DODATEK Č. 2 SMLOUVY O DÍLO

„Domov se zvláštním režimem Loučka, stavební úpravy I. etapa“
(dále jen Smlouva)

Z m ě n o v ý l i s t

ZMĚNOVÝ LIST

ČÍSLO VÝKRESU
MĚŘÍTKO
B38
1:20

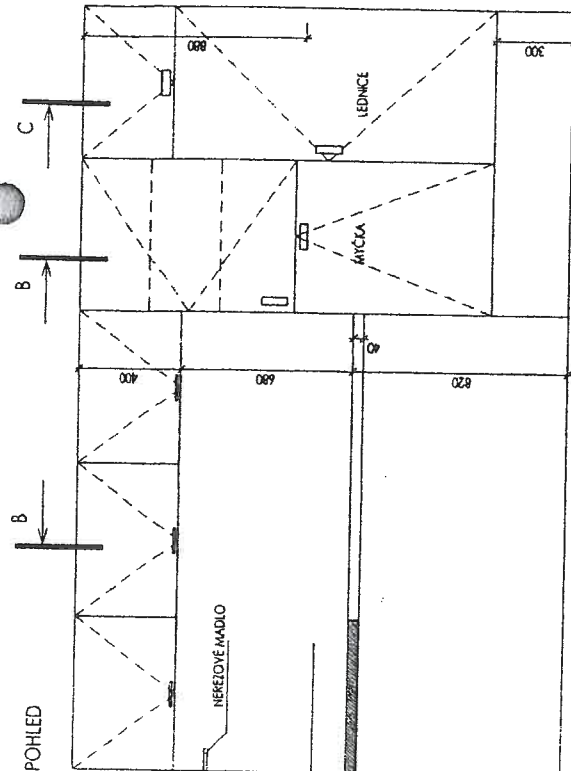
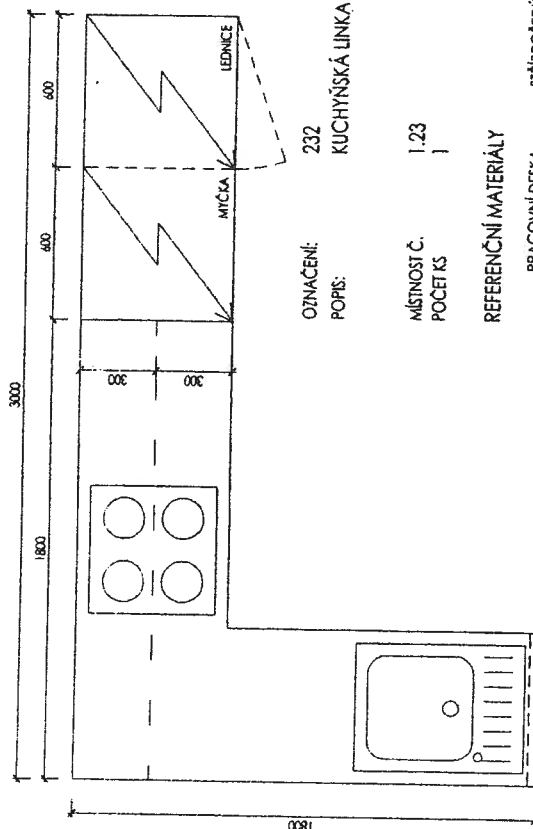
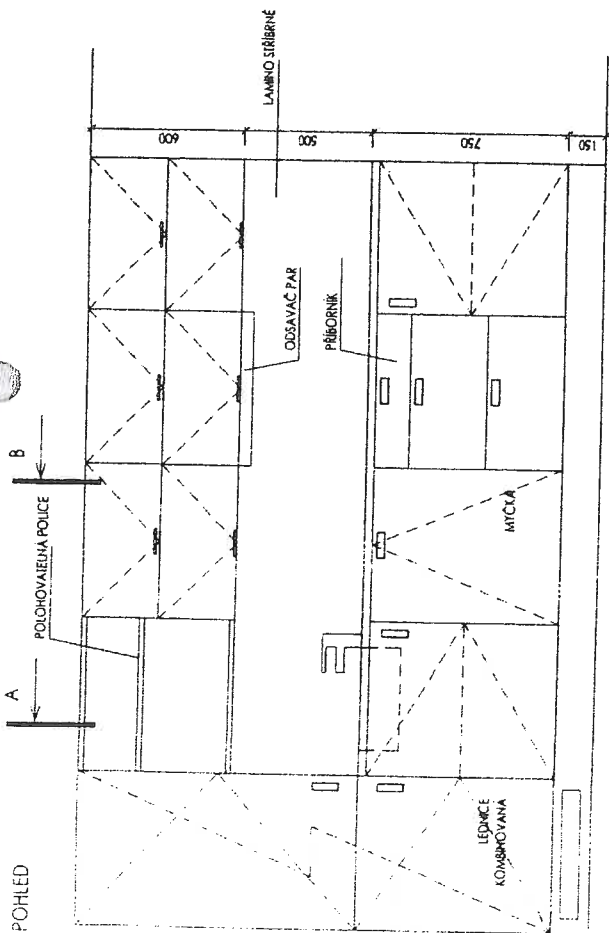
- **Popis předmětu a příčin změny a zdůvodnění:**
 - a. SO 01 Hlavní objekt, oddíl 766 – konstrukce truhlářské
V rámci kuchyňských linek v jednotlivých podlažích jsou dle původní dokumentace navrženy vestavné pečicí trouby. Nově se navrhuje tyto pečicí trouby neprovádět a místo nich zabudovat myčky. K této změně dochází na základě upřesnění distribuce jídel a požadavku hygienika. Tento požadavek je uveden i v zápise z 9.8.2012 s ředitelem DS Loučka. Nově navržené řešení odpovídá požadavku budoucího provozu a dle vyjádření hygienika je toto jediné možné řešení.

- ad a) projektant souhlasí se záměnou pečící trouby za instalaci myčky v kuchyňských linkách na jednotlivých podlažích. Architekt předal změnu ve schematu.
Záměna je vyvolána na přání uživatele.
- ad b) Dle nově navrhovaného řešení se zkrátí trasa přepravy hotových jídel pomocí zakrytovaných elektrických ohřívaných vozíků z kuchyně ke klientům. Nově navržená zvedací plošina bude sloužit i pro přepravu prádla.
Novým návrhem se ušetří jedno parkovací místo.
Projektant doporučuje a souhlasí se změnou.
Projektant projedná změnu na SÚ Valašské Klobouky.
Výše uvedené změny jsou v souladu s koncepcí projektové dokumentace, projednány na stavebním úřadě, není snížen navržený standard budovy a je v souladu s platnou legislativou a ČSN.

Na základě upřesnění distribuce jídel ze strany provozovatele bylo konstatováno, že navržené pečicí trouby v kuchyňských linkách ztrácejí svůj původní význam. Proto byla provozovatelem navržena záměna nahradit tyto pečicí trouby za myčky. Vzhledem k tomu, že záměna odpovídá upřesněnému zadání o distribuci jídla ze strany provozovatele, je opodstatněná. Záměna byla projednána a odsouhlasena s hygienikem.
